AW 71 met "lock-up"

Dit Service Bulletin brengt wijzigingen aan in het Servicehandboek voor de 760 GLE, Hoofdgroep 4(43); TP 30391/1

Vastzetten van de universeelsteun 999 5972 op de automatische versnellingsbak AW71 met "lock-up"

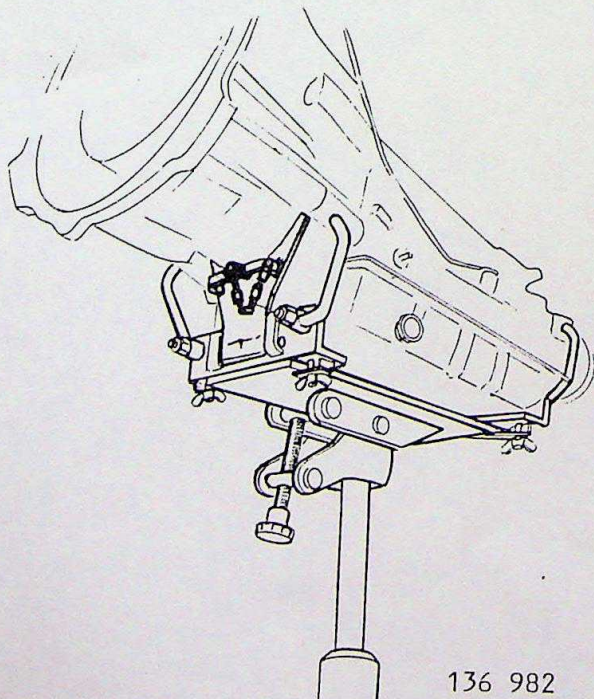
De automatische versnellingsbak AW71 met "lock-up" heeft als gevolg van de lock-up functie een grotere en zwaardere koppelomvormer.

Daardoor bestaat er kans, dat de versnellingsbak naar voren kantelt en uit de steun valt.

Bij het verwijderen en aanbrengen van de AW71 moet daarom de **"vork"** van de steun 5972 naar voren gedraaid worden.

De handeling AG 1 wordt echter als volgt gewijzigd voor de AW71 met lock-up, B 230 K:

Draai de steun een halve slag in de richting van de normale stand en breng de "vork" vlak achter de koppelomvormer aan.
